ASS_5_A_SNAA_V_4

PLANINHALT: SN A-A

Albert-Schweitzer-Schule Oelde
Umbau und Erweiterung

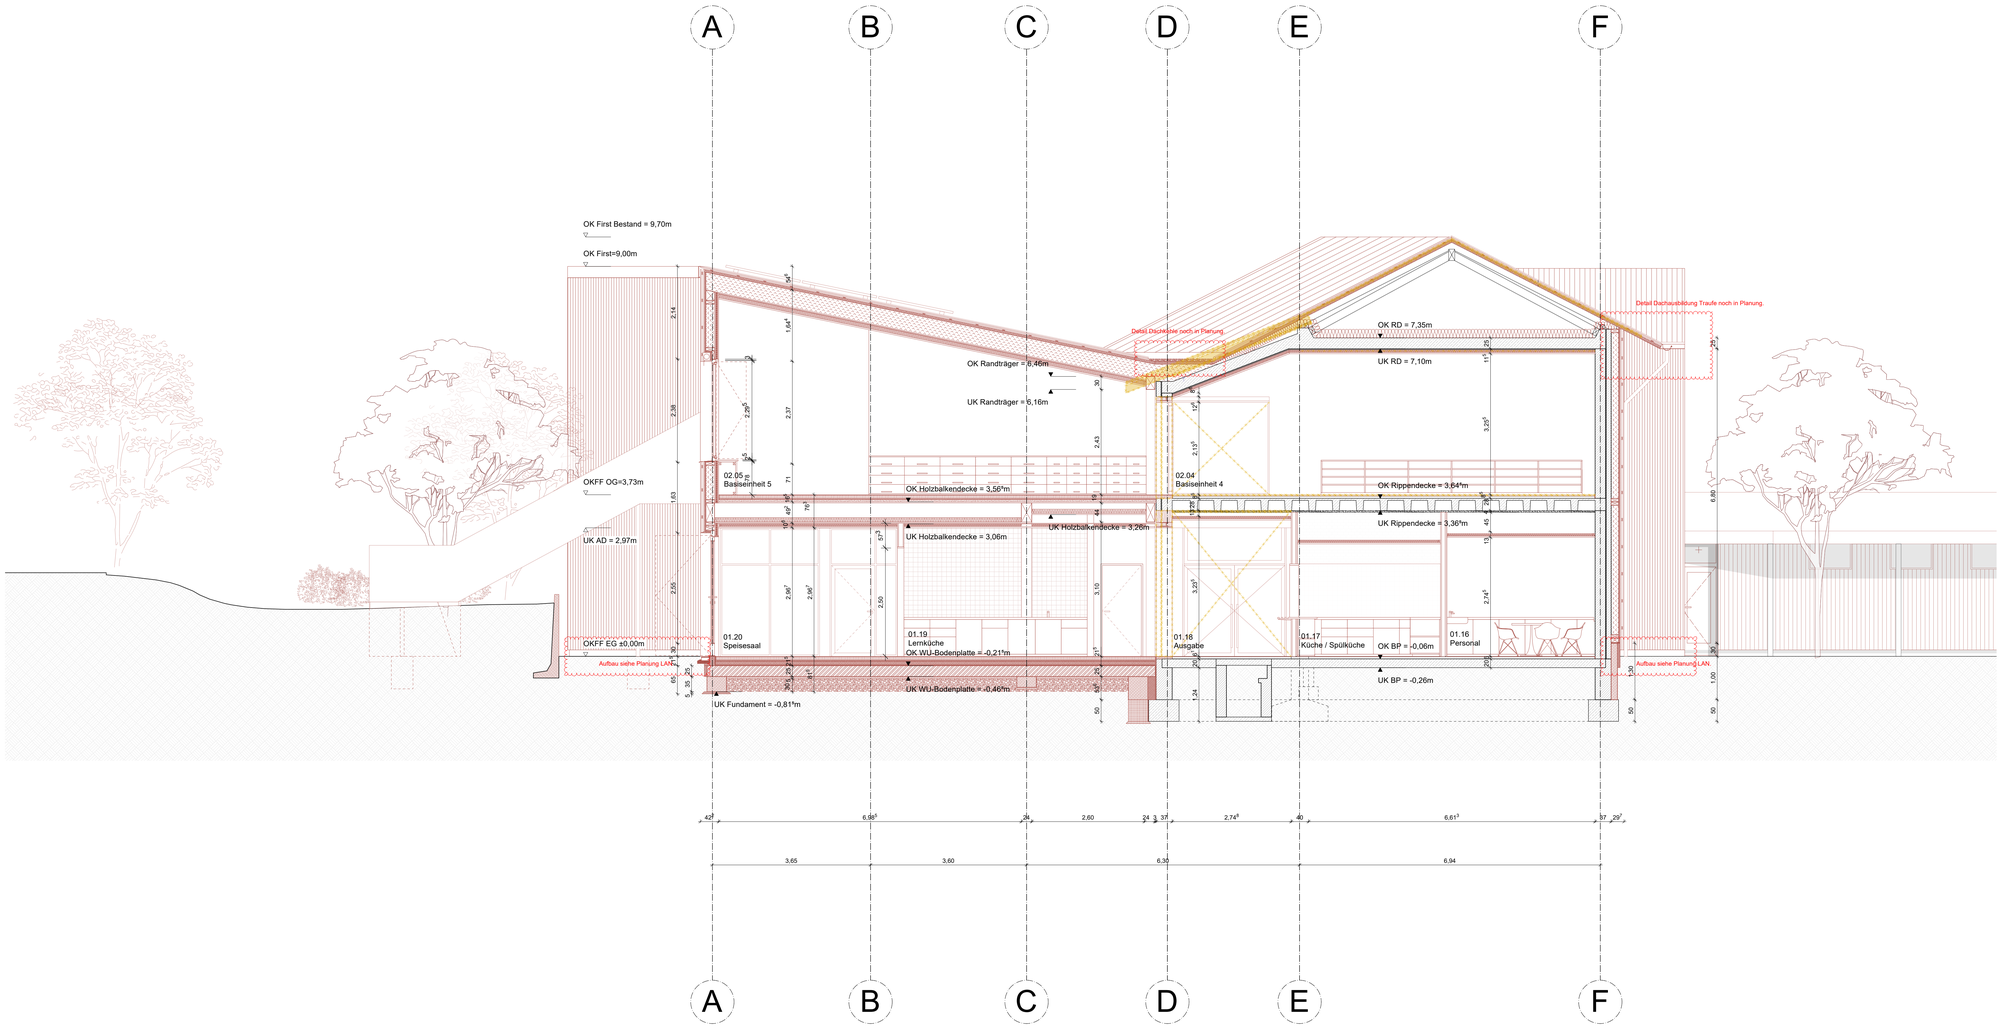
INDEXDATUM	INDEX	NAME	BESCHREIBUNG DER ÄNDERUNG
			Anpassung der Außentüren; Höhen und Ausführung noch in Planung.
			Anpassung der Abhanghöhen UD; Abstimmung mit TGA, offene Punkte vorhanden.
			Aktualisierung der Planung des Aufzugsschachts gemäß Statik und KONE-Datenblatt.
			Anpassung der Höhekoten gemäß aktuellem Stand.
			Aktualisierung Fensterplanung Treppenhaus.
			Aktualisierung der Fensterplanung; weitere Abstimmung mit Bauherr und Unfallkasse folgt.
			Anpassung der Gründung gemäß Statik: Ausführung als WU-Sohle.

25.03.2026	2	LK	Anpassung der Sockelausführung; noch in Abstimmung mit Wärmeschutz und Statik.
			Dämmung auf Stb. Decke über Flur vorgesehen, nicht zwischen den Sparren
			Anpassung Erhalt/Abriss Fensterbank Bestand

10.02.2026	2	LK	Anpassung Erhalt/Abriss Furwand Achse E
			Anpassung Bodenaufbau/ Gründung WU-Bodenplatte gem. Statik
			Anpassung Holzständerwand gem. Statik: d=20cm

27.01.2026	1	LK	Balkenhöhen Holzbalkendecke Neubau gem. Statik: h=44cm/24cm
